泊発電所3号炉

基準津波に関するコメント回答

(地震に伴う津波と地震以外の要因に伴う津波の組合せ)

令和4年10月28日
北海道電力株式会社

水位時刻歴波形 (7-de(ケース⑧, 組合せの時間差:115s))

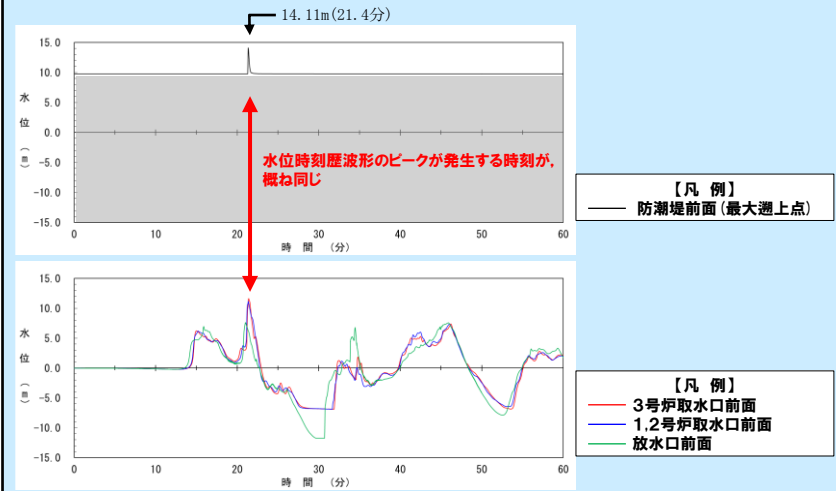
No	指摘事項	回答方針
31	<p>以下の事項についての十分な説明を行ったうえで、泊発電所の特徴を踏まえた組合せ評価の妥当性及び敷地に対して大きな影響を及ぼす波源の選定の妥当性を示すこと。</p> <ul style="list-style-type: none"> ➢ 地震に伴う津波と地震以外の要因に伴う津波のそれぞれの水位時刻歴波形を示し、津波の重なり方の状況等を説明すること。 ➢ 組合せ評価による評価結果の特徴(波源のパラメータによる傾向の違い、各地形モデルによる傾向の違い)を把握し、組合せ評価によって各評価項目(評価地点)で最大となる波源が地震に伴う津波の評価と異なる波源になることについて、分析・考察を行うこと。 <p>上記の検討については、いくつかの地形モデル・波源を分析した段階で、中間的に報告を行うこと。</p>	<ul style="list-style-type: none"> ○ 中間報告の検討対象として、上昇側の評価項目である、以下を検討対象とする。 <ul style="list-style-type: none"> ➢ 防潮堤前面(上昇側) ➢ 3号炉取水口(上昇側) ➢ 1, 2号炉取水口(上昇側) ➢ 放水口(上昇側) ○ 上昇側の評価項目毎の最大値となる地形モデルである、以下を検討対象とする。 <ul style="list-style-type: none"> ➢ 健全地形モデル ➢ 防波堤の損傷を考慮した地形モデル① ○ 組合せ評価における波源のパラメータによる傾向の違い・各地形モデルによる傾向の違いを確認することを目的とし、健全地形モデルの最大ケース(ケース①～ケース④)と、防波堤の損傷を考慮した地形モデル①の最大ケース(ケース⑤～ケース⑨)の波源の関係を明確にするため、地震に伴う津波の最大ケースの分類を行う。 ○ 検討対象とする評価項目・地形モデルについて、波源の入れ替わりが発生したケースは、いずれも組合せの最大ケースが断層パターン7のケースになることから、組合せ評価において、断層パターン7のケースの水位が上昇する理由について、水位時刻歴波形及び水位分布による分析を行う。 ○ 以下の評価項目は、評価範囲が狭く、水位時刻歴波形による分析が適当であると考えられるため、水位時刻歴波形の分析から波源のパラメータによる傾向の違い・各地形モデルによる傾向の違いを確認する。 <ul style="list-style-type: none"> ➢ 3号炉取水口(上昇側) ➢ 1, 2号炉取水口(上昇側) ➢ 放水口(上昇側) ○ 以下の評価項目は、評価範囲が広く、水位分布による分析が適当であると考えられるため、上記の水位時刻歴波形の分析を踏まえたうえで、水位分布の分析から波源のパラメータによる傾向の違い・各地形モデルによる傾向の違いを分析する。 <ul style="list-style-type: none"> ➢ 防潮堤前面(上昇側) ○ 組合せ評価として、敷地に対して大きな影響を及ぼす波源・地形モデルの特徴を確認する。

○組合せ評価として、敷地に対して大きな影響を及ぼす波源・地形モデルの特徴は、以下のとおり。

- 波源: 7-de
- 地形モデル: 防波堤の損傷を考慮した地形モデル①*

○組合せ評価における7-de(防波堤の損傷を考慮した地形モデル①)では、各評価項目の水位時刻歴波形のピークが発生する時刻が、概ね同じである特徴があることから、各評価項目の水位上昇のメカニズムは同じであると考えられる。

④水位時刻歴波形の分析 (4/16) 防波堤の損傷を考慮した地形モデル①における3号炉取水口 (上昇側)

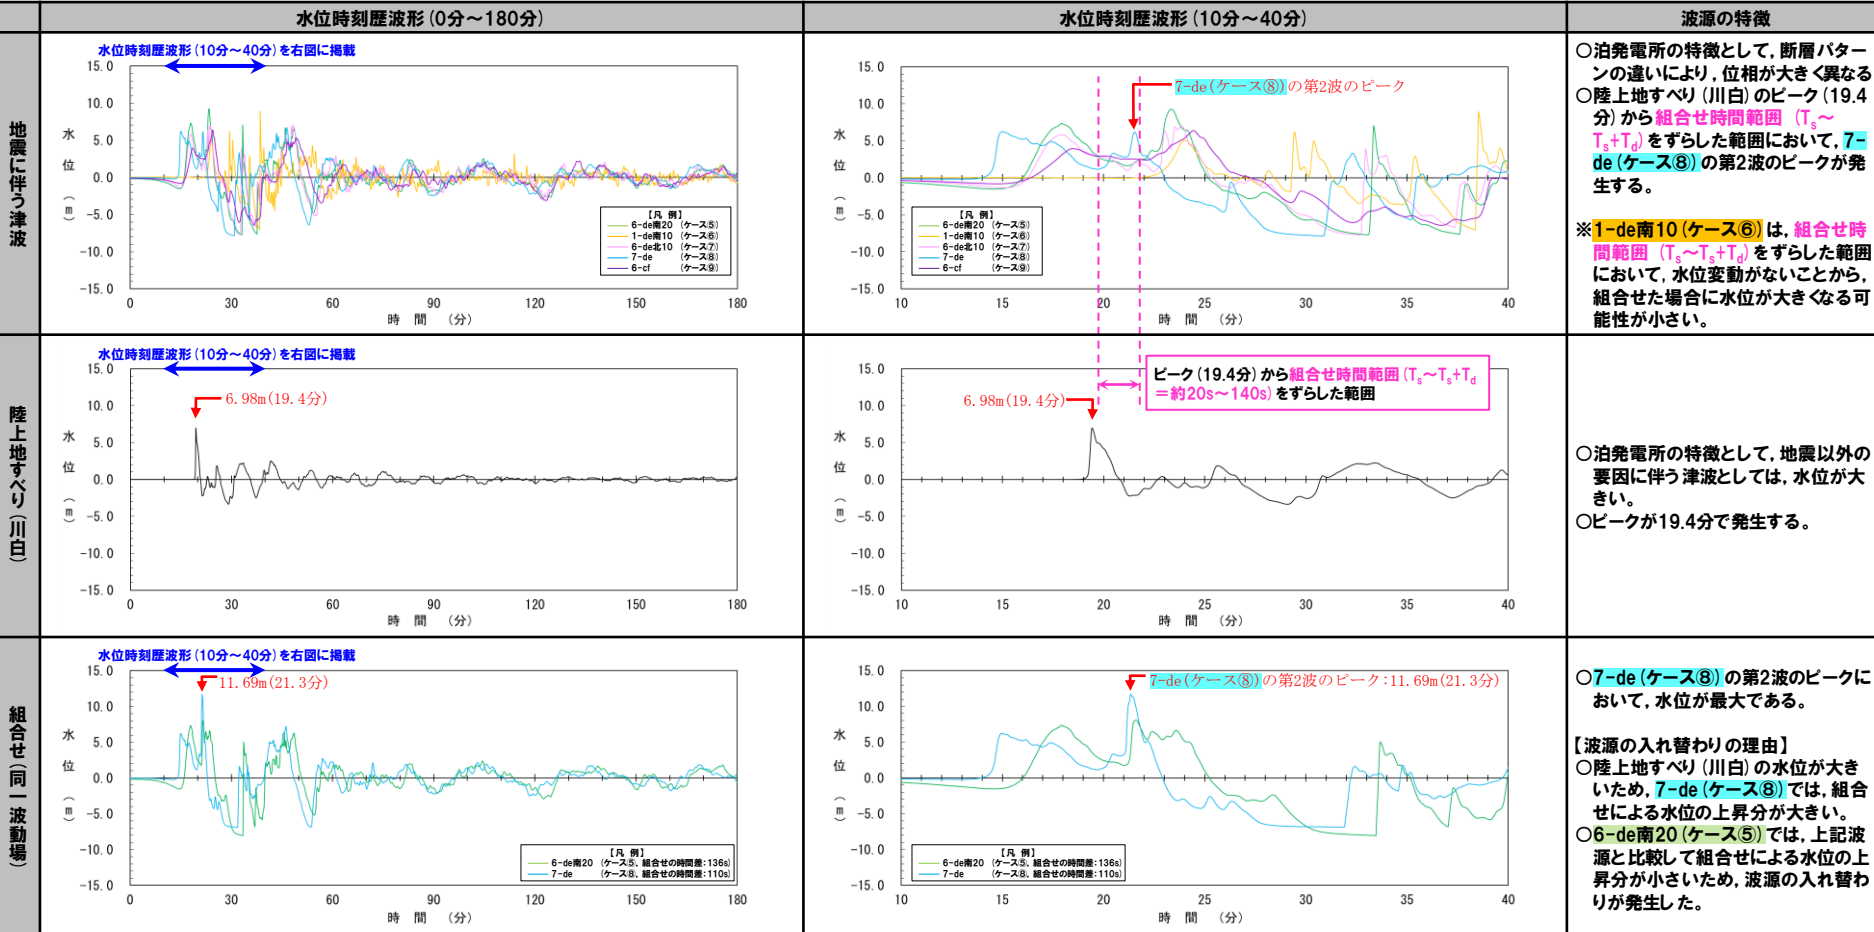
○6-de南20 (ケース⑤) では、組合せ (同一波動場) による水位の上昇分が小さいが、7-de (ケース⑧) では、組合せ (同一波動場) による水位の上昇分が大きい。

○以上より、**組合せ時間範囲 ($T_s \sim T_s + T_d$)** で組合せた場合に、地震に伴う津波の第2波のピークと陸上地すべり (川白) のピークが重なることで、**7-de (ケース⑧)** の水位が上昇する。

○組合せによる水位の上昇分が大きい7-de (ケース⑧) では、線形足し合わせ最大ケース、同一波動場最大ケースの組合せの時間差が概ね同じであることを確認した。

④水位時刻歴波形の分析 (6/16) 健全地形モデルにおける1, 2号炉取水口 (上昇側)

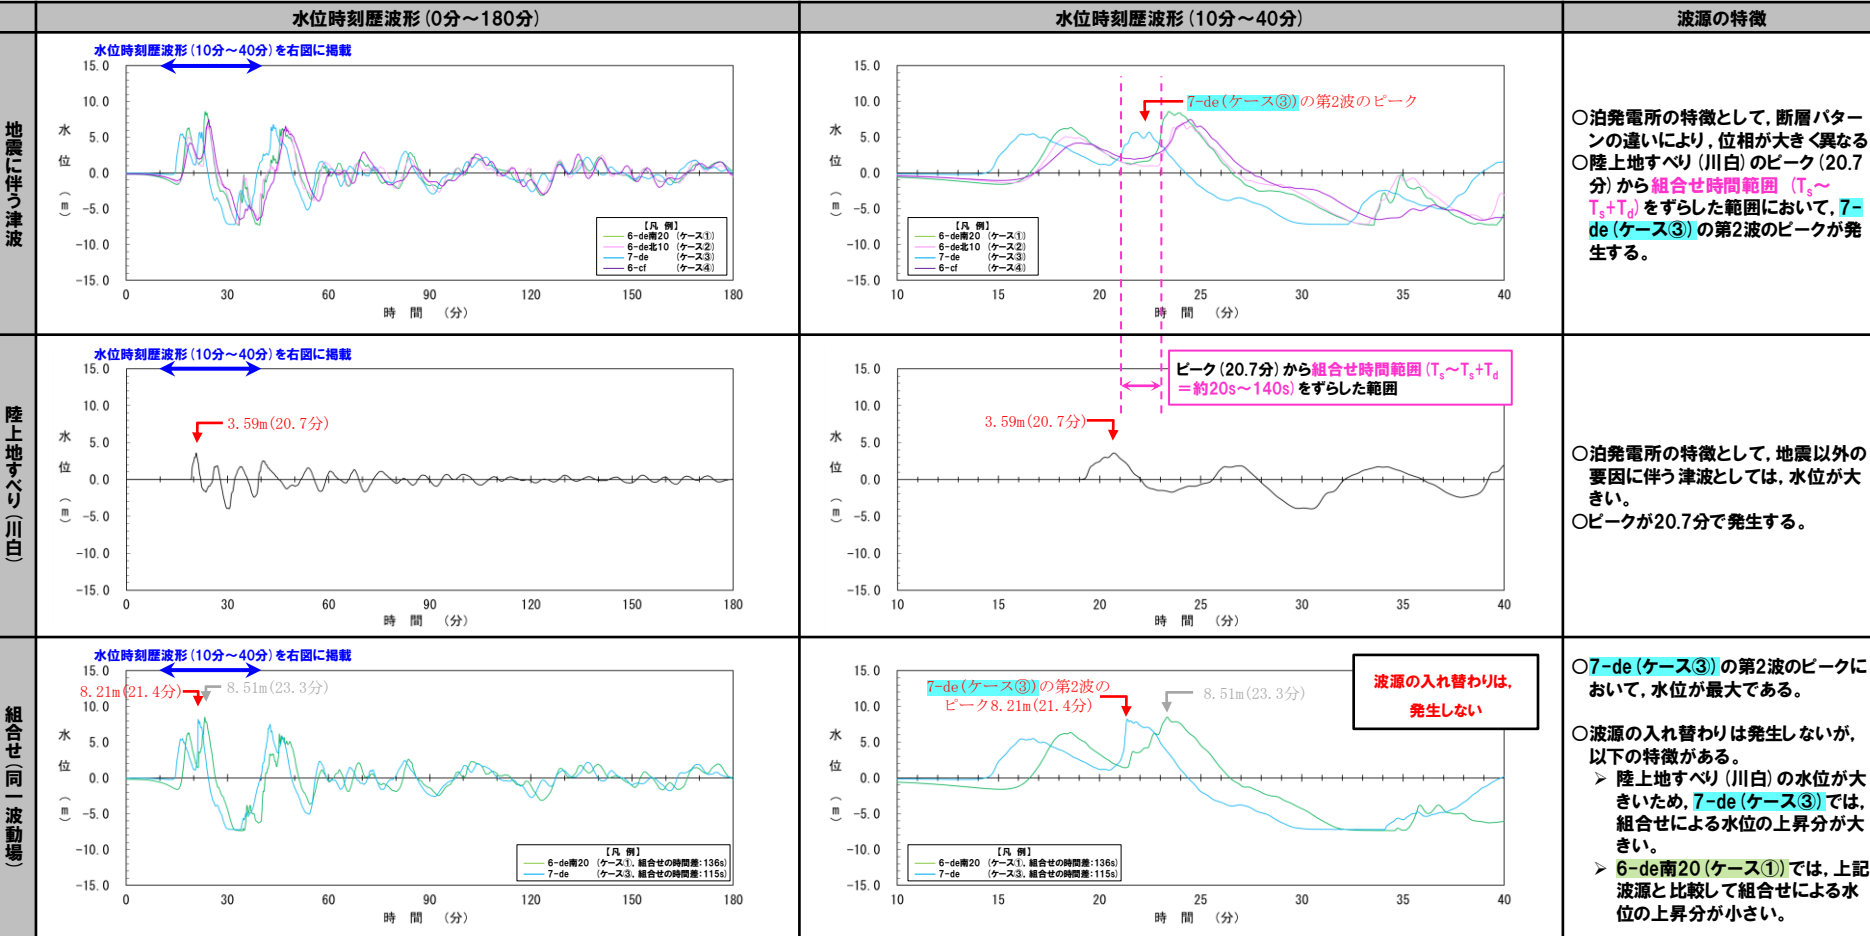
○6-de南20 (ケース①) では、組合せ (同一波動場) による水位の上昇分が小さいが、7-de (ケース③) では、組合せ (同一波動場) による水位の上昇分が大きい。

○以上より、**組合せ時間範囲 ($T_s \sim T_s + T_d$)**で組合せた場合に、地震に伴う津波の第2波のピークと陸上地すべり(川白)のピークが重なることで、**7-de(ケース③)**の水位が上昇する。

○組合せによる水位の上昇分が大きい7-de (ケース③) では、線形足し合わせ最大ケース、同一波動場最大ケースの組合せの時間差が概ね同じであることを確認した。

④ 水位時刻歴波形の分析 (8/16) 防波堤の損傷を考慮した地形モデル①における1, 2号炉取水口 (上昇側)

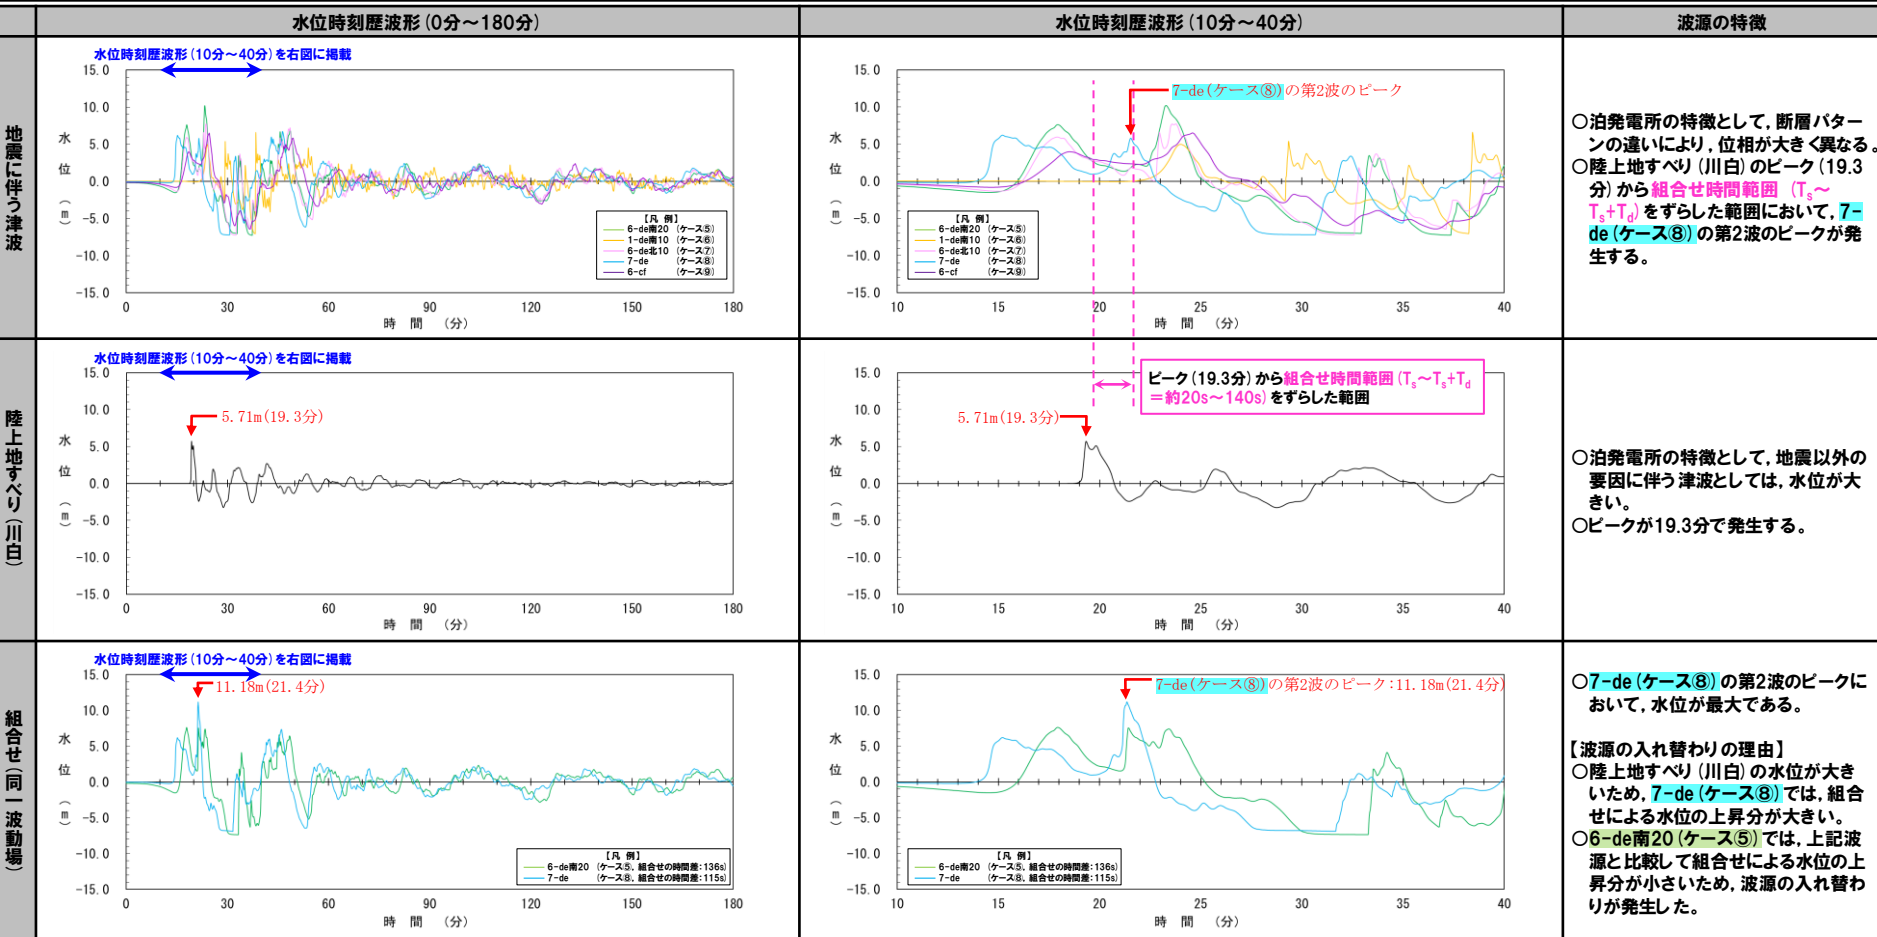
○6-de南20 (ケース⑤) では、組合せ (同一波動場) による水位の上昇分が小さいが、7-de (ケース⑧) では、組合せ (同一波動場) による水位の上昇分が大きい。

○以上より、**組合せ時間範囲 ($T_s \sim T_s + T_d$)** で組合せた場合に、地震に伴う津波の第2波のピークと陸上地すべり (川白) のピークが重なることで、**7-de (ケース⑧)** の水位が上昇する。

○組合せによる水位の上昇分が大きい7-de (ケース⑧) では、線形足し合わせ最大ケース、同一波動場最大ケースの組合せの時間差が概ね同じであることを確認した。

④水位時刻歴波形の分析 (12/16) 防波堤の損傷を考慮した地形モデル①における放水口 (上昇側)

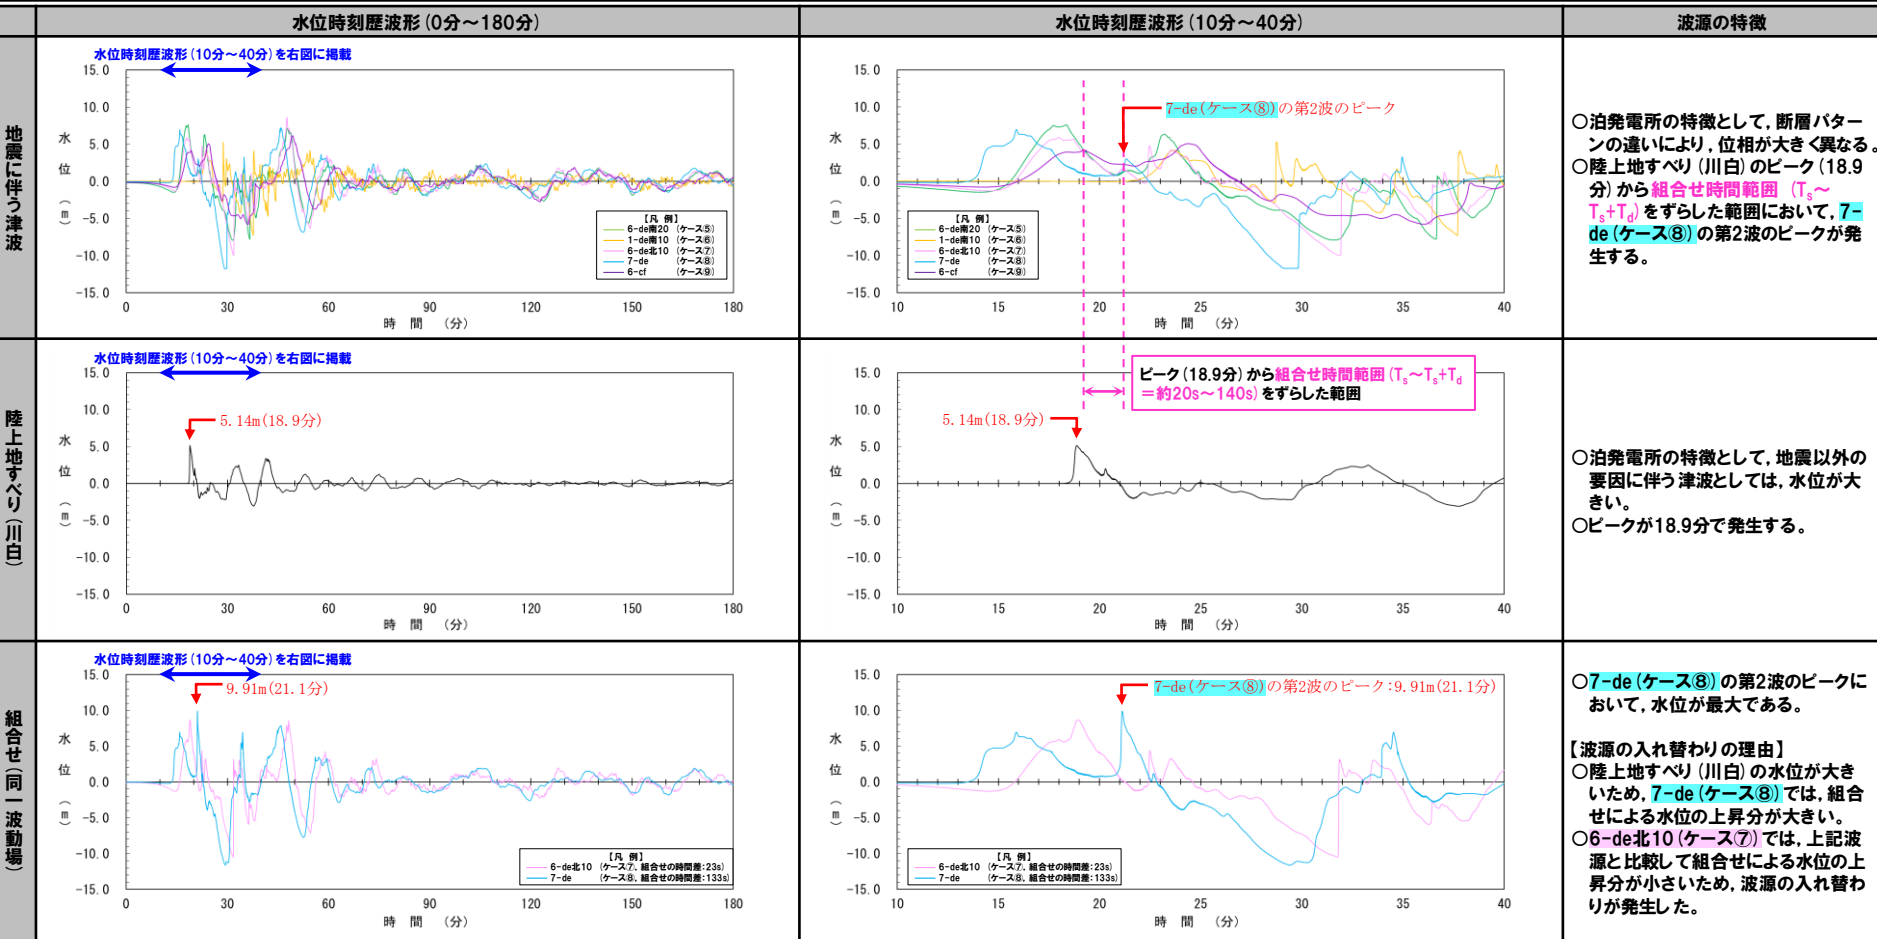
○6-de北10 (ケース⑦) では、組合せ (同一波動場) による水位の上昇分が小さいが、7-de (ケース⑧) では、組合せ (同一波動場) による水位の上昇分が大きい。

○以上より、**組合せ時間範囲 ($T_s \sim T_s + T_d$)**で組合せた場合に、地震に伴う津波の第2波のピークと陸上地すべり(川白)のピークが重なることで、**7-de(ケース⑧)**の水位が上昇する。

○組合せによる水位の上昇分が大きい7-de (ケース⑧) では、線形足し合わせ最大ケース、同一波動場最大ケースの組合せの時間差が同じであることを確認した。

【防波堤の損傷を考慮した地形モデル①における1, 2号炉取水口(上昇側)の水位時刻歴波形】

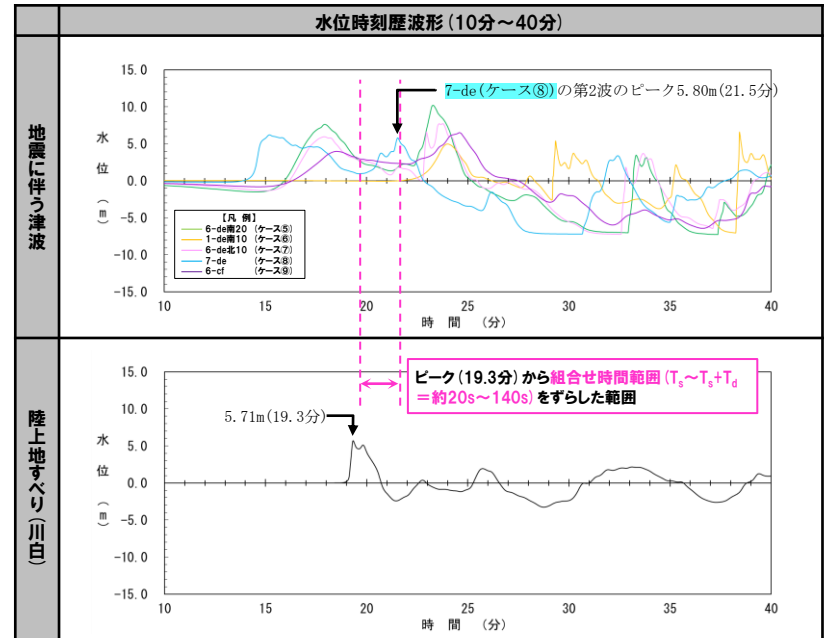
指摘事項No31:泊発電所の特徴を踏まえた組合せ評価の妥当性及び敷地に対して大きな影響を及ぼす波源の選定の妥当性を示すこと
